OGGETTO: Progetto definitivo-esecutivo per l'“Adeguamento alle norme in materia di salute e sicurezza, emissioni in atmosfera e disciplina acque meteoriche di dilavamento del depuratore di Taranto Bellavista” – P1241. Osservazioni di ARPA Puglia rispetto alle emissioni odorigene e ai riscontri trasmessi da Acquedotto Pugliese SpA.

Rif.: Nota AIP prot. n. 3393 del 25-05-2023 (acquisita al prot. ARPA n. 38982 del 25/05/2023)

Nota di Acquedotto Pugliese SpA n. AOO – PI AQP – N° prot.37062/2023 del 30/05/2023 (acquisita al prot. Arpa Puglia n. 39844 del 30/05/2023)

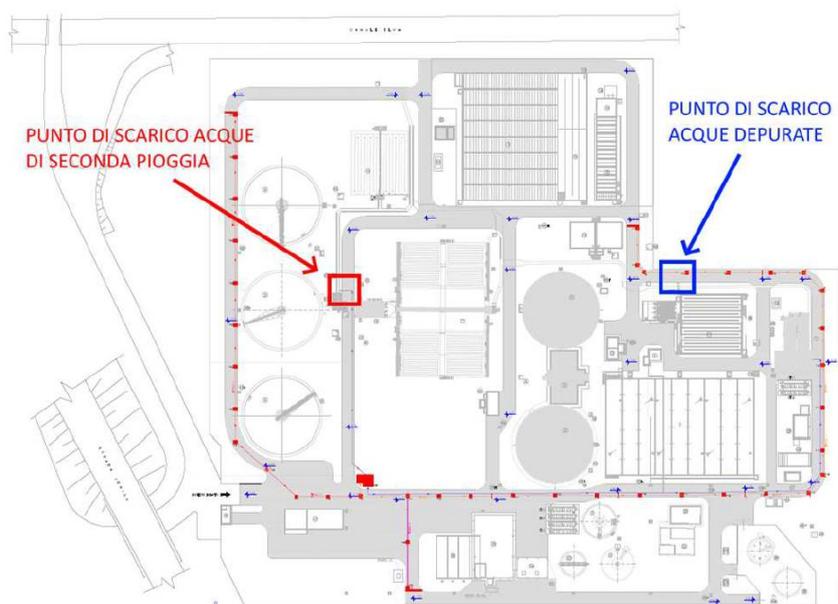
4. In merito alla richiesta riportata nel precedente parere ARPA relativa al recapito finale delle acque di seconda pioggia ed alla necessità di:
1. valutare la compatibilità idraulica complessiva del canale ad accogliere anche la portata prevista per le acque di seconda pioggia;
 2. in ogni caso l'immissione delle acque di seconda pioggia nel canale dovrà essere posta a valle del punto di campionamento dell'effluente in uscita al depuratore;
 3. dovranno essere fornite le coordinate geografiche del punto di immissione.

Il Proponente nel Riscontro chiarisce che *“il punto di recapito non è esterno all'impianto di depurazione ma all'interno dell'area dell'impianto di depurazione”*. Il Proponente ha riportato uno stralcio dell'elaborato “EG.13.01” in cui ha indicato il punto di scarico delle acque di seconda pioggia e il punto di scarico delle acque depurate. Si ritiene che il Proponente per maggior comprensione e correttezza della documentazione progettuale e così come chiarito mediante lo stralcio riportato nel Riscontro, debba conformemente perfezionare l'elaborato grafico sumenzionato EG.13.01 con indicazione degli esatti punti di scarico delle acque di prima e seconda pioggia ed inoltre indicando il percorso del canale interno all'impianto mediante apposita voce in legenda.

Rispetto al punto 2) il Proponente specifica *“Il punto di immissione delle acque di seconda pioggia ed il punto di rilascio delle acque depurate sono situati in parti diverse del canale interno all'impianto. Nell'immagine seguente si riportano i due punti. Si ritiene, fatto salvo il parere di ARPA, che i due punti siano sufficientemente distanti da garantire la non commistione delle due tipologie di acque.”*

Rispetto alla necessità di assicurare che l'immissione delle acque di seconda pioggia nel canale sia posta a valle del punto di campionamento dell'effluente in uscita al depuratore, a parere della scrivente Agenzia, si ritiene che tale condizione non possa essere garantita unicamente dalla distanza tra il punto di immissione delle acque di prima pioggia e il punto di rilascio delle acque depurate dell'impianto, in quanto la rappresentazione grafica fornita risulta carente delle direzioni di flusso delle acque circolanti nei vari tronchi del canale interno all'impianto. Si ribadisce pertanto la condizione.

Rispetto al punto 3) si prende atto del riscontro e si attende la revisione della Relazione di calcolo (ED:02.01) e della planimetria generale delle acque meteoriche (EG.13.01) con l'indicazione delle coordinate geografiche del punto di immissione.
